改善箇所説明図

不具合の内容

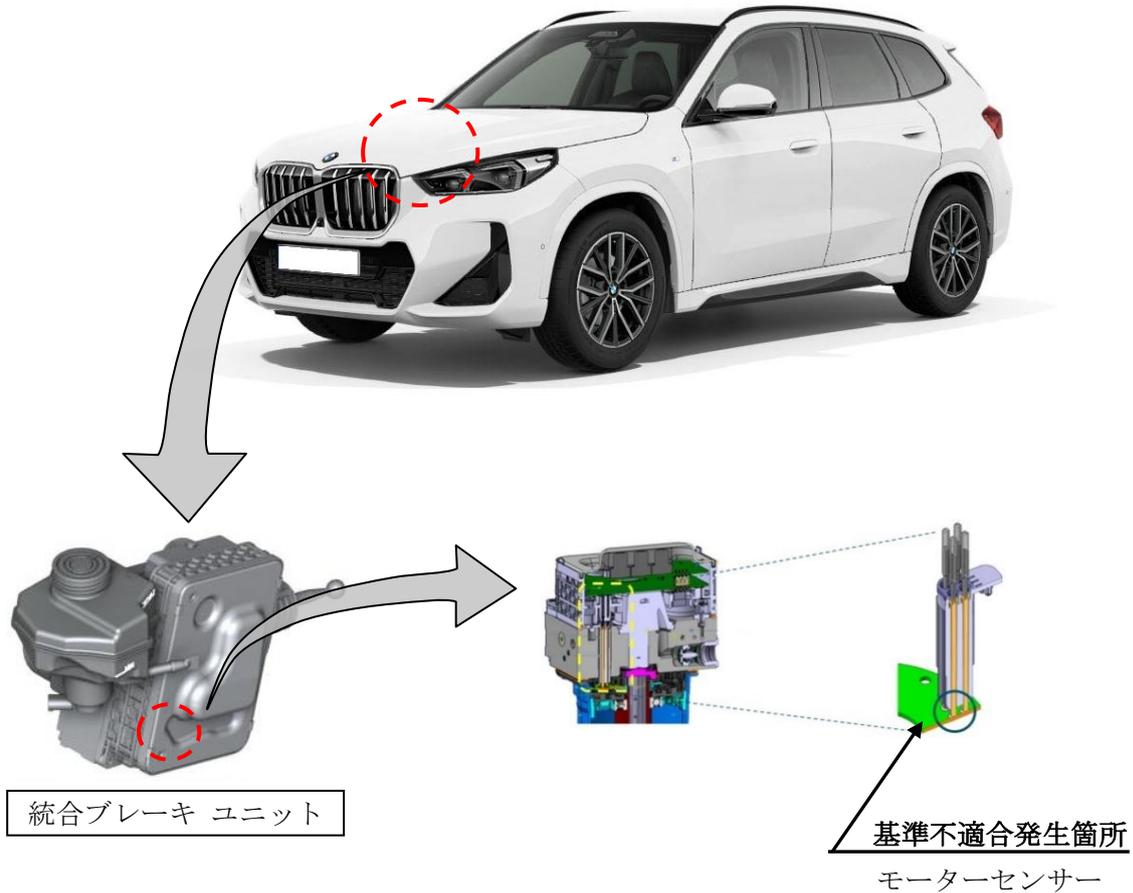
注) は、プログラムの書き換えを行い、必要により交換する部品を示す。

統合ブレーキユニットにおいて、製造管理が不適切なため、モーターセンサーの回路基板に異物が付着したものがある。また、コンタクトピン長さの設計検討が不十分なため、モーターセンサーの回路基板との接触圧によりノイズが発生する。そのため、電気的接触不良が発生し、ブレーキ警告灯の点灯およびチェックコントロールメッセージが表示される。そのまま走行を続けると、フォールバックモードとなることによりブレーキ操作時に通常よりも強い踏力が必要になり、次回にエンジンの始動ができなくなるおそれがある。

全車両、統合ブレーキシステムのモニタリング機能の有無を確認し、無い場合はプログラムを更新する。なお、本不具合によるフォールバックモードに繋がるリスクが事前検知された時は、統合ブレーキユニットを良品に交換する。また、全車両、モニタリング機能に関する説明を取扱説明書に追加する。

- ・プログラミングを更新された車両は、左フロントドアのロウヒンジのボルト(頭)に黒ペイントを塗布する。
- ・統合ブレーキユニットを交換された車両は、左フロントドアのロウヒンジのボルト(頭)に青ペイントを塗布する。
